Van: Inge Waterlander <iwaterlander@wetterskipfryslan.nl>
Verzonden: vrijdag 28 november 2025 15:04
Aan: Meint van Dam
CC: Stiemsma-Boscha, Sietske; Vries, Date de
Onderwerp: Aanvullend wateradvies Wetterwille Landje van Nicolai te Drachten

Op 7 oktober jl. heb je een wateradvies aangevraagd voor het woningbouwplan op het Landje van Nicolai aan Wetterwille te Drachten, waarvoor onze dank. We zouden graag af willen spreken om de waterhuishoudkundige aspecten bij het plan te bespreken. Het gaat dan in ieder geval om het volgende:

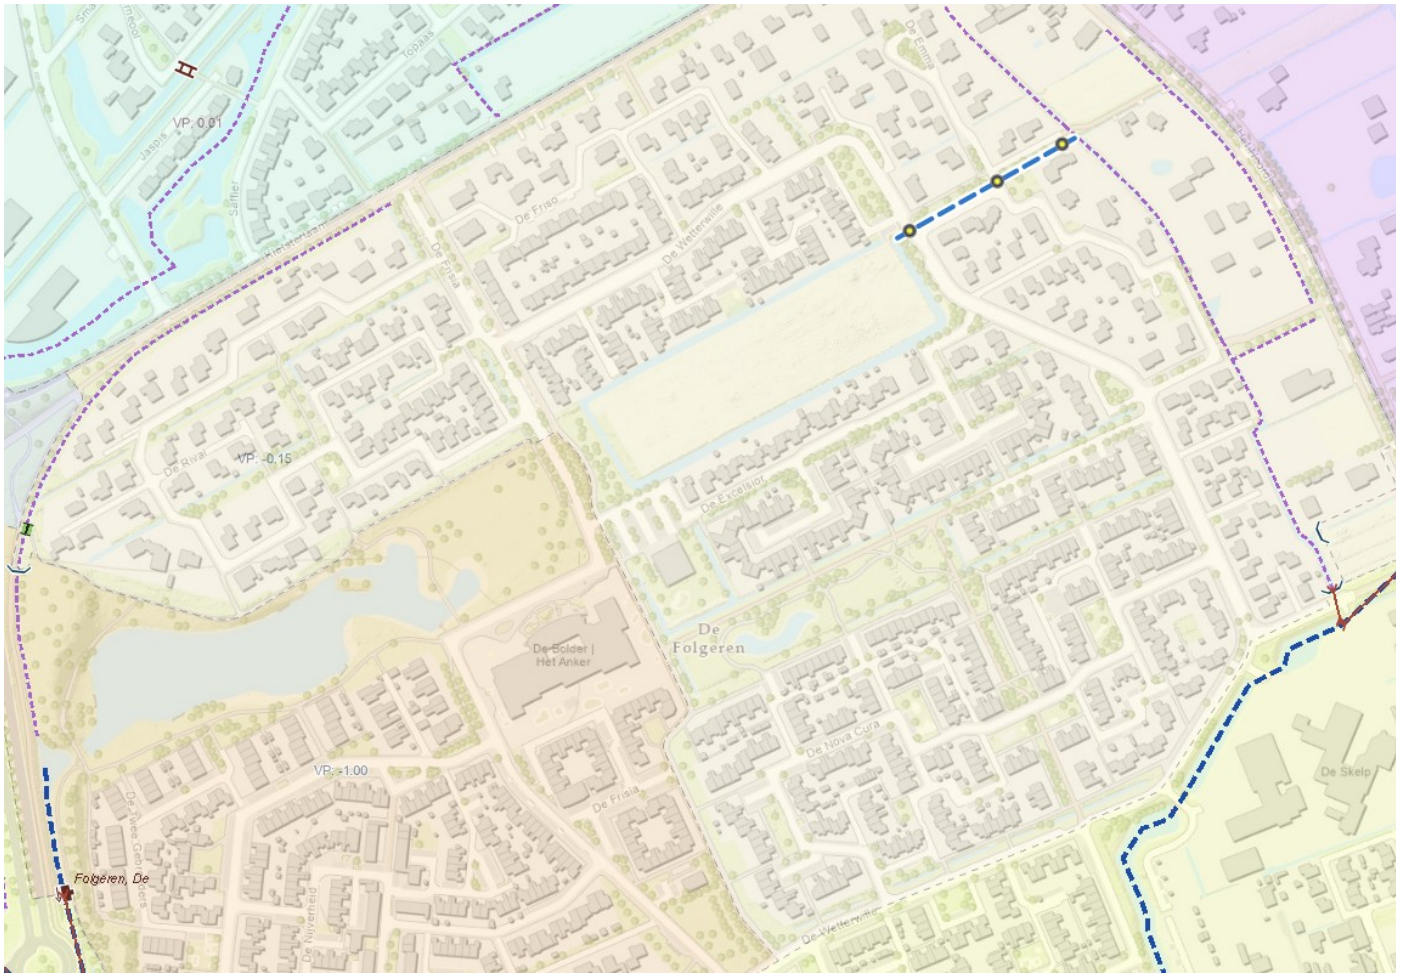
In de huidige situatie is er geen goede wateraanvoer naar de watergangen rondom het landje. Er zijn daarom ook klachten vanwege droogte. Een oplossing zou zijn om de watergang tussen het plangebied en de schouwsloot ten oosten van het plangebied te verruimen (blauwe stippellijn op onderstaand kaartje). Daarbij moeten dan ook goede duikerverbindingen aanwezig zijn/aangelegd worden (gele stippen). De verruiming kan ook gebruikt worden ter compensatie voor de versnelde afvoer.

Met het verbeteren van de verbinding met de schouwsloot wordt ook de waterafvoer verbeterd en duurzamer. In natte tijden kan het water dan via de stuw bij de Wetterwille 72 op de boezem afwateren. En niet meer in westelijke richting en via gemaal De Folgeren.
